LIGNE 16 : SAINT-DENIS PLEYEL < > NOISY-CHAMPS (LIGNE ROUGE)

DOSSIER DE DEMANDE D'AUTORISATION UNIQUE - IOTA CODE DE L'ENVIRONNEMENT, CODE FORESTIER

VOLET **D.1**

Avis délibéré de l'Autorité
environnementale et mémoire
en réponse de la Société du Grand Paris

Cinématique des tunneliers (Egis / Tractebel, 2016)

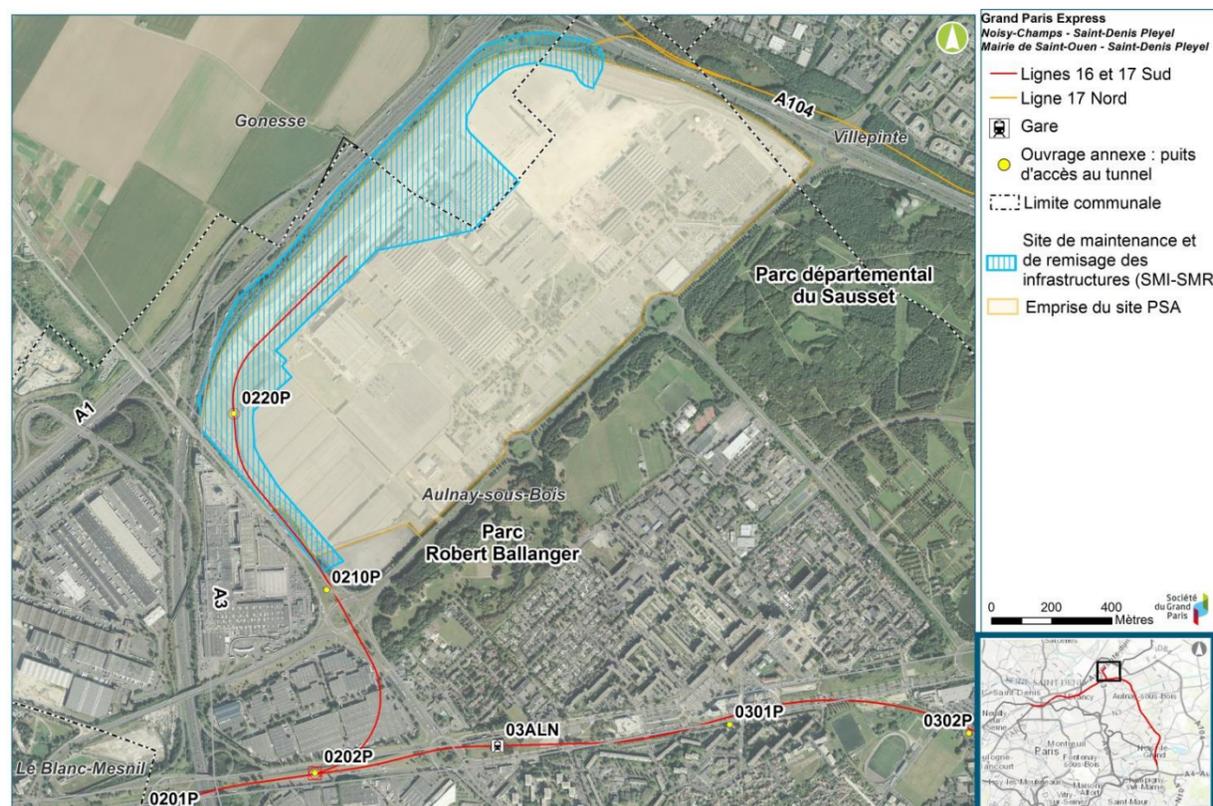
(§1.3 - Nota n°14 – page 8 de l'avis de l'AE) : « L'Ae note que ce SMR est inclus dans le dossier relatif à la ligne 17 nord, ce qui mériterait d'être précisé plus clairement dans le dossier. ».

Les sites de maintenance sont essentiels pour le fonctionnement du futur métro : ils seront donc répartis sur l'ensemble du réseau et pas seulement sur les lignes 16, 17 Sud et 14 Nord.

Impact à l'échelle du projet : carte de rabattement, super-scénario B - période indicative : octobre 2019 (Egis, 2016 : étude hydrogéologique)

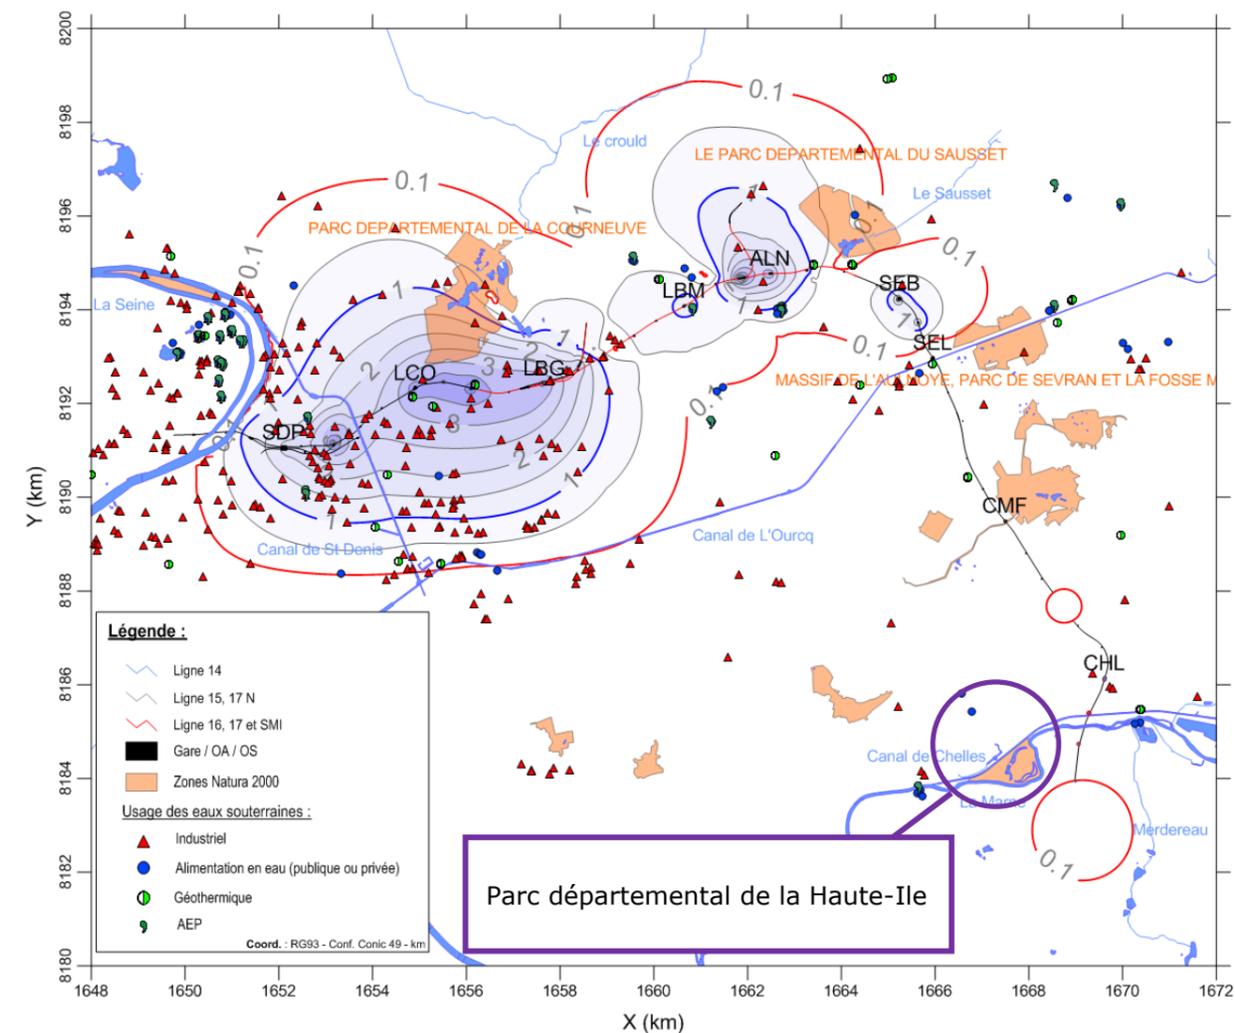
L'Ae recommande d'évaluer les impacts des rabattements de nappes en phase travaux sur les plans d'eau du parc de la Haute-Île, et d'argumenter en conséquence l'absence d'effet significatif du projet sur l'état de conservation favorable des espèces d'oiseaux qui ont justifié la désignation de ce parc.

Le scénario B est sensiblement plus impactant, **mais dans les deux cas (scénario A et scénario B) le parc départemental de la Haute Ile n'est pas concerné par les effets du projet.**
